**Demande d'autorisation d'exploiter un parc éolien
sur les communes de Chantemerle-sur-la-Soie et Torxé
(Charente-Maritime).**

**Avis de l'autorité administrative de l'État
compétente en matière d'environnement**
(article L. 122-1 et suivants du Code de l'Environnement)

Avis 2016 – N° 002267 / N°349

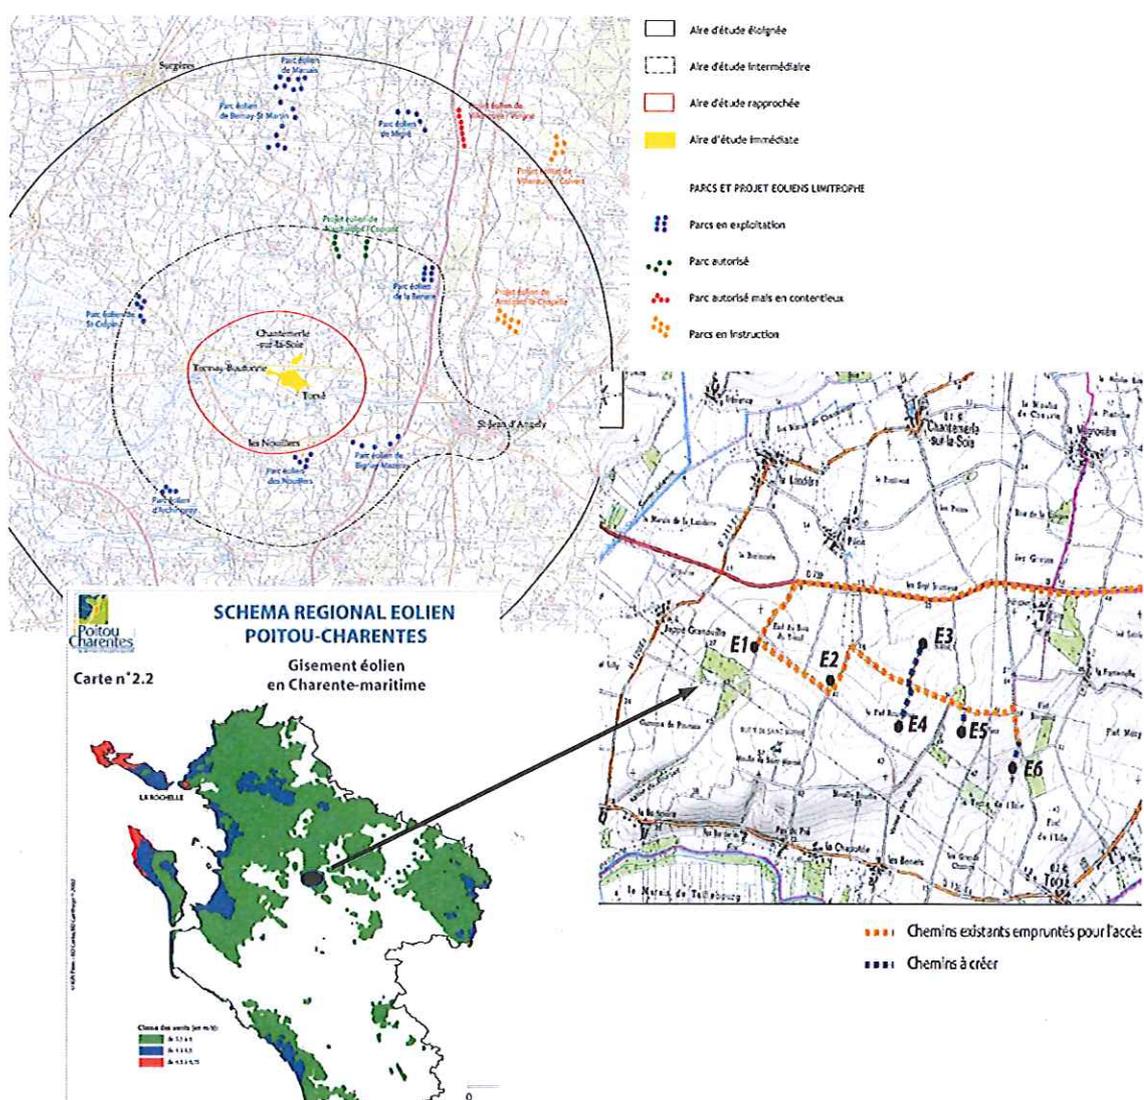
Les six éoliennes seront implantées selon une composition libre (cf. illustration ci-dessous) ; les inter-distances entre machines varieront entre 495 m et 776 m.

Ce territoire est déjà marqué par la présence de plusieurs parcs éoliens (cinq parcs en exploitation à moins de 10 km), les plus proches se situant environ 4 km au sud-est du projet (Parc des Nouillers, cinq éoliennes, et Parc de Bignay-Mazeray, cinq éoliennes) – cf. carte précédente extraite de l'étude d'impact.
